津波警報が発表されない可能性のある 津波への対応について

令和元年8月8日

原子力規制庁
地域原子力規制総括調整官(福井担当)

取水路防潮ゲート正面図(上流から下流を望む)

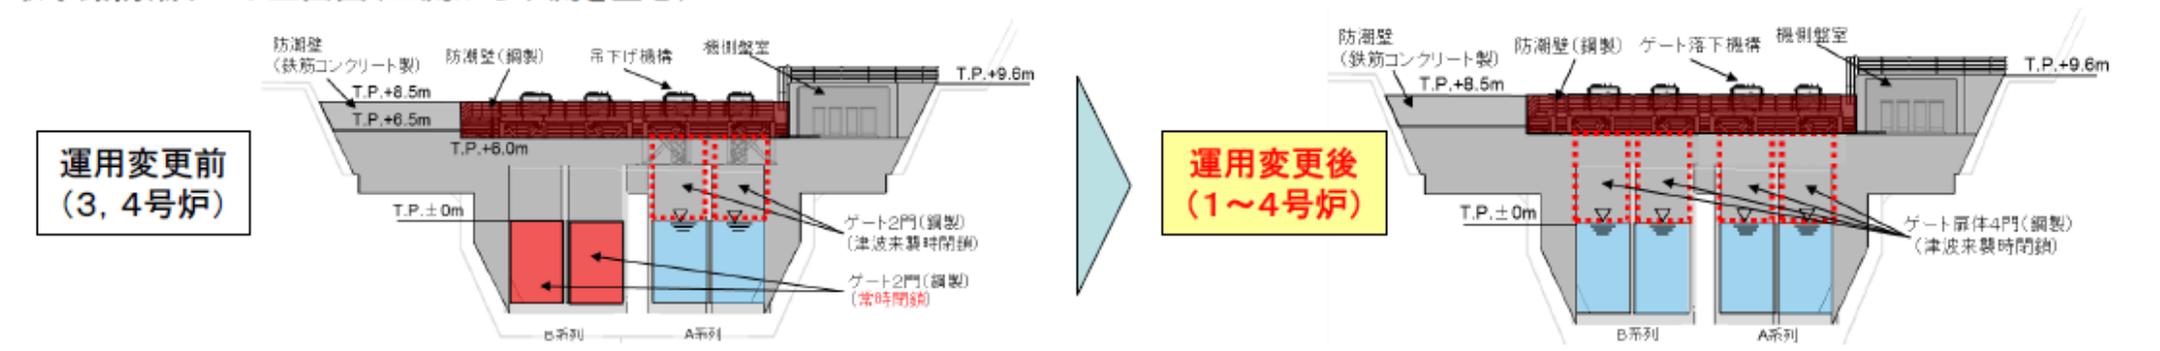
- 1~4号炉を稼動した際の浸水防護対象への津波の影響を評価するため、1号炉及び2号炉海水ポンプ室を評価点として新たに追加した。
- 取水路防潮ゲートのうちゲート扉体について、既許可分(3, 4号炉)では3, 4号炉の取水に係る片系列(2門)のみ常時開としていた運用を、1~4号炉運用にあたり両系列(4門)を常時開とする運用に変更する。

取水路防潮ゲートの運用変更による水位への影響は軽微であり、3, 4号炉循環水ポンプ室の水位のみ0.1m変更(T.P.+2.4m→T.P.+2.5m)となったものの、津波水位の順位に変動はなく、基準津波の選定に影響がないことを確認した。

3, 4号機海水取水設備 (断面図)

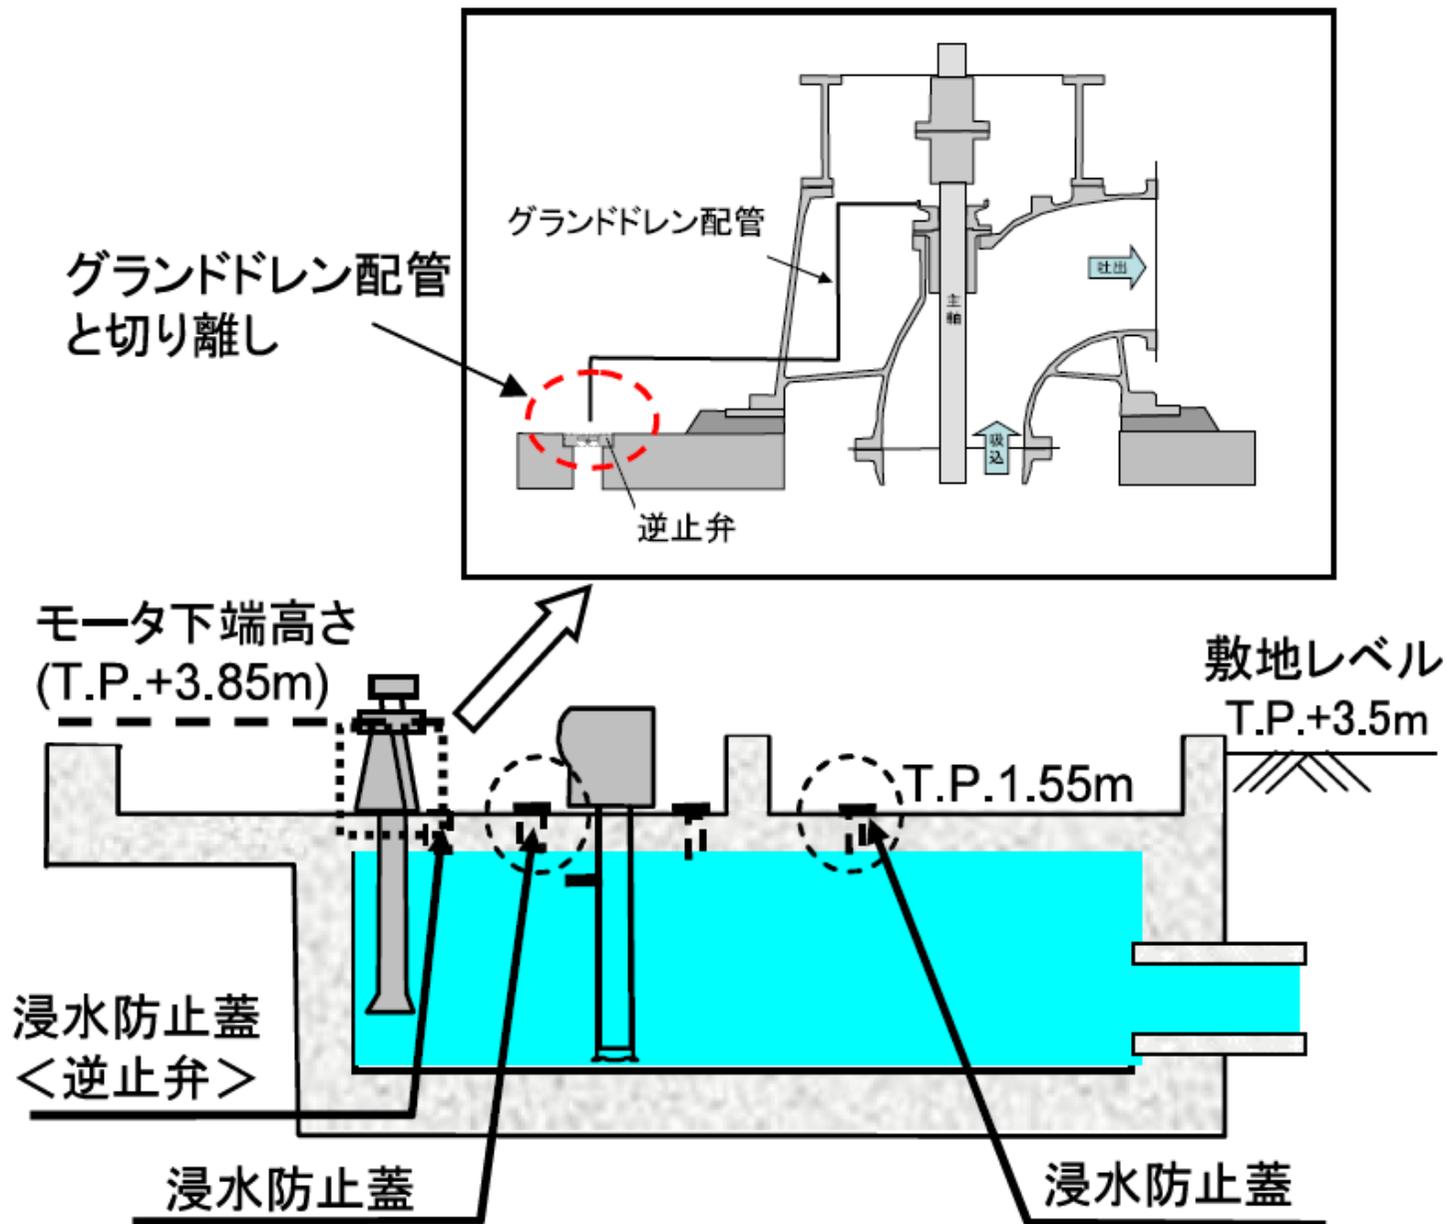
評価位置※1	規制庁による評価※2	敷地高さ	評価結果
3, 4号炉 海水ポンプ室 前面	T.P.+ 3.0 m ~3.1 m※3	T.P.+ 3.5m	評価値は敷地高さに対して設計上考慮する 余裕(高潮による余裕:0.49m)が不足してい るものの、海水ポンプ室床面に浸水防止対 策が講じられているため、敷地への浸水は 防止される。
3, 4号炉 循環水ポンプ 室前面	T.P.+ 2.9 m ~3.0m※4	T.P.+ 3.5m	評価値は敷地高さに対して設計上考慮する 余裕(高潮による余裕:0.49m)を有してい るため、敷地への浸水はないと考えられる。

※2関西電力評価では、取水ポンプの取水量が最も少ない（取水ポンプ全停止の）場合を考慮していないため、規制庁で評価値を試算。

※3 T.P. +2.71m+0.15m（関西電力評価：潮位のばらつきを考慮）に、0.1~0.2m（取水ポンプ全停止による影響（資料からの読み取り値））を加え、小数点以下2桁目を切り上げた値。

※4 T.P. +2.57 m+0.15m（関西電力評価：潮位のばらつきを考慮）に、0.1~0.2m（取水ポンプ全停止による影響（資料からの読み取り値））を加え、小数点以下2桁目を切り上げた値。
